**Всемирный форум для согласования правил  
в области транспортных средств**

### **Предложение по дополнению 11 к поправкам серии 01 к Правилам № 53 (Установка устройств освещения и световой сигнализации на транспортных средствах категории L<sub>3</sub>)**

**Представлено Рабочей группой по вопросам освещения и  
световой сигнализации\***

СХЕМА, ПОКАЗЫВАЮЩАЯ "ГОРИЗОНТАЛЬНЫЙ УГОЛ НАКЛОНА",  
"УГОЛ КРЕНА" И УГОЛ "δ"

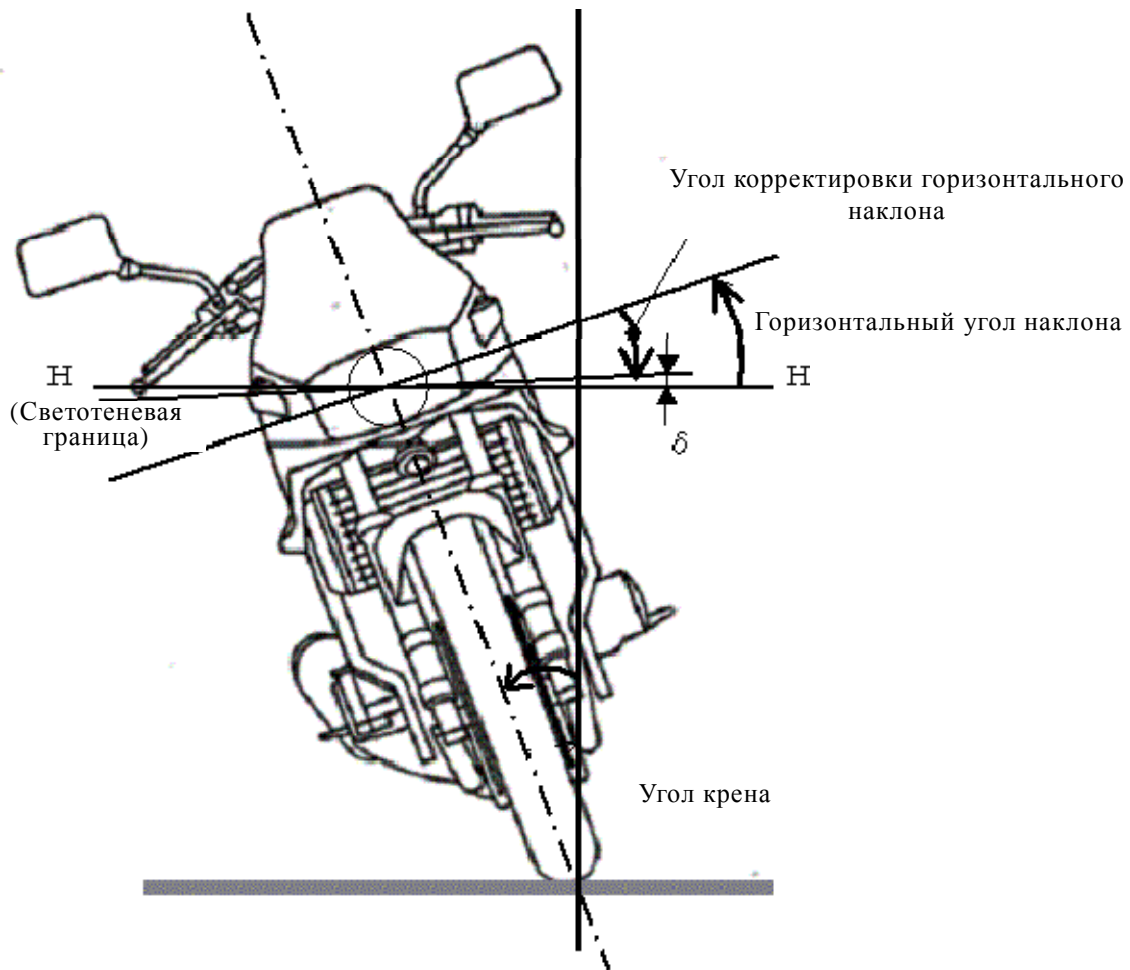
- 2.24 "горизонтальный угол наклона" означает угол, образуемый профилем луча, когда мотоцикл находится в положении, указанном в пункте 5.4, и профилем луча, когда мотоцикл находится в наклонном положении (см. рисунок в приложении 6);

- 2.26 "угол крена" означает угол отклонения от вертикали вертикальной средней продольной плоскости мотоцикла при его вращении вокруг своей продольной оси (см. рисунок в приложении 6);

- 2.28 "генератор сигналов СРГН" означает устройство, воспроизводящее один или несколько сигналов СРГН в целях проверки системы;
- 2.29 "испытательный угол СРГН" означает угол  $\delta$ , образуемый светотеневой границей и линией НН (в случае фар с ассиметричным лучом используется горизонтальная часть светотеневой границы) (см. рисунок в приложении 6)".

Включить новое приложение 6 следующего содержания:
